## Controlebezoek – Periodiek [Hfst 6.5]

**Verslagnummer:** 15/18032024/32595/1/1

Rodenemweg 38 bus 1.1, 1500, Halle (België)

## Elektrisch bord

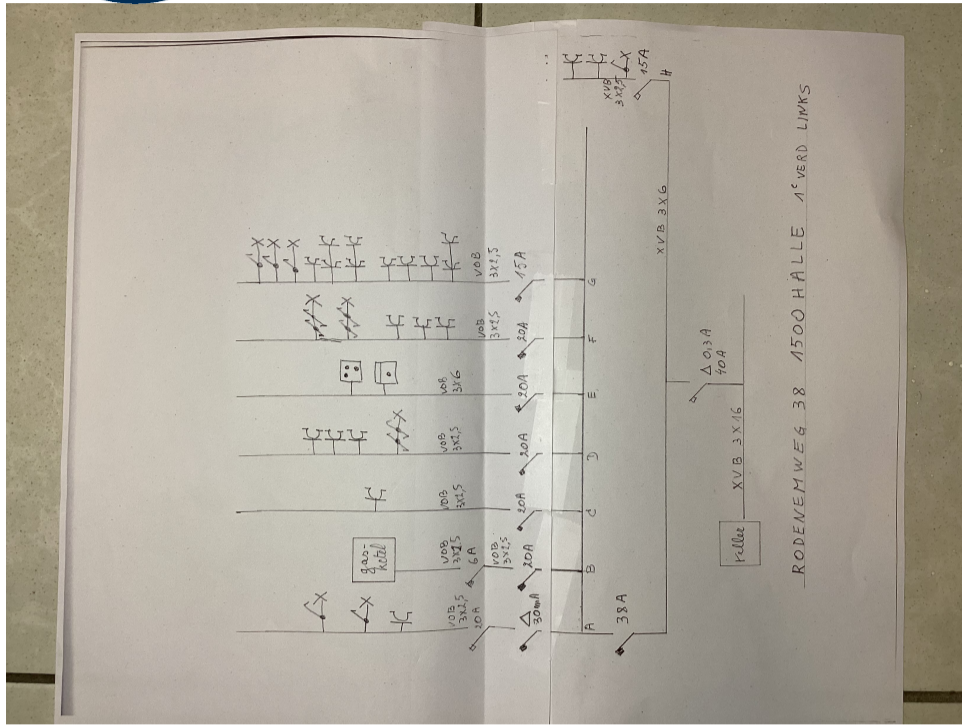
- Het verdeelbord is niet toegankelijk. – oAfd 5.3.5.1
- Er is geen deur aan het bord. oAfd 4.2.2.3; oAfd 4.2.2.1.b; oAfd 5.3.5.1
- het eendraadsschema en situatieplan zijn niet conform. – oAfd 3.1.2.1– 3.1.2.3
- De sectie van de geleiders die stopcontacten voeden alsook de gemengde kringen is niet ten minste 2,5mm<sup>2</sup> [oAfd 5.2.1.2. - 5.3.5.2.b]
- Schakelaars / stopcontacten / aftakkingsdozen zijn niet conform bevestigd. – oAfd 5.3.4.2c; oAfd 5.3.5.2 ; Afd 1.4.1 - 1.4.2; oAfd 5.3.5.4
- Het gebruik van kabels van het type VTMB, VTLB en/of VTLmB is verboden in de vaste installatie. - Hfdstk 2.7; Afd 5.2.7; Afd 5.2.9
